ECE/TRANS/SC.3/WP.3/2008/20  
7 avril 2008

**AMENDEMENTS AUX RECOMMANDATIONS CONCERNANT LES  
PRESCRIPTIONS TECHNIQUES HARMONISÉES À L'ÉCHELLE  
EUROPÉENNE APPLICABLES AUX BATEAUX DE NAVIGATION  
INTÉRIEURE (ANNEXE DE LA RÉOLUTION N° 61):  
AUTRES AMENDEMENTS À LA RÉOLUTION N° 61**

Amendements proposés à la Directive 2006/87/CE établissant les dispositions  
techniques des bateaux de la navigation intérieure

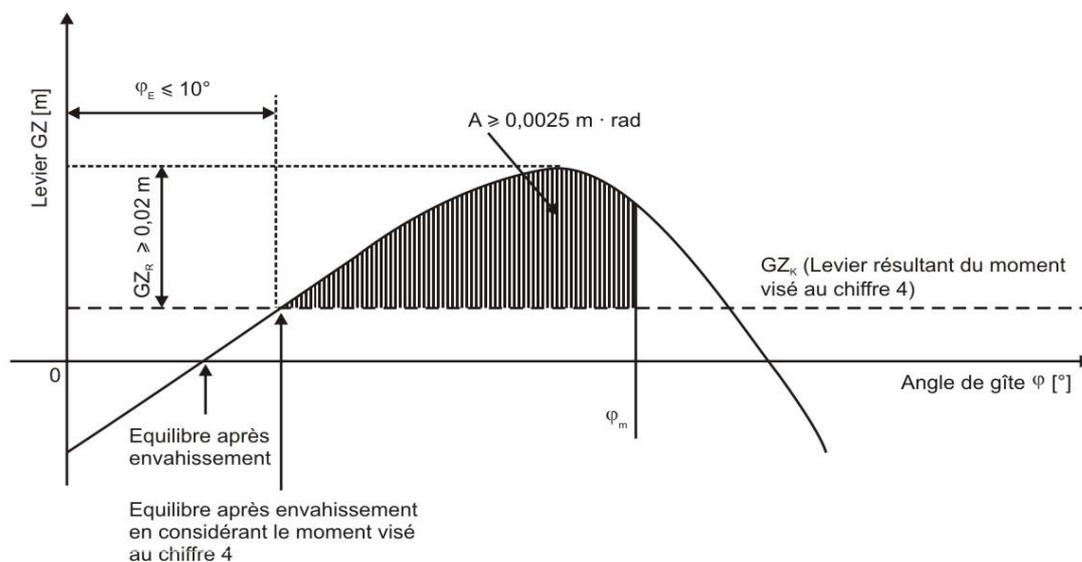
- e) À la section 3 e), la première phrase doit se lire: «e) l'angle de gîte  $\varphi_{\text{mom}}$  ne doit pas être supérieur à la valeur de  $12^\circ$  dans les deux cas suivants:»;
- f) À la section 4, le paragraphe 12 doit se lire: « $n_i = 3,75$  pour les surfaces de pont libres et les surfaces comportant du mobilier mobile; pour les surfaces comportant des sièges fixes tels que des bancs,  $n_i$  doit être calculé sur la base d'une largeur d'assise de 0,50 m et d'une profondeur d'assise de 0,75 m par personne;»;
- g) Le tableau de la section 9, deuxième phrase, doit se lire:

Statut de stabilité 1	Statut de stabilité 2
Étendue de la brèche latérale		
longitudinale l [m]	$0,10 \cdot L_F$ , mais pas inférieur à 4,00 m	$0,05 \cdot L_F$ , mais pas inférieur à 2,25 m
transversale b [m]	B/5	0,59
verticale h [m]	du fond du bateau vers le haut, sans limite

Statut de stabilité 1	Statut de stabilité 2
Étendue de la brèche au fond du bateau		
longitudinale l [m]	$0,10 \cdot L_F$ , mais pas inférieur à 4,00 m	$0,05 \cdot L_F$ , mais pas inférieur à 2,25 m
transversale b [m]	B/5	
verticale h [m]	0,59; les tuyauteries posées conformément à l'article 15.02, chiffre 13, lettre c, sont réputées intactes
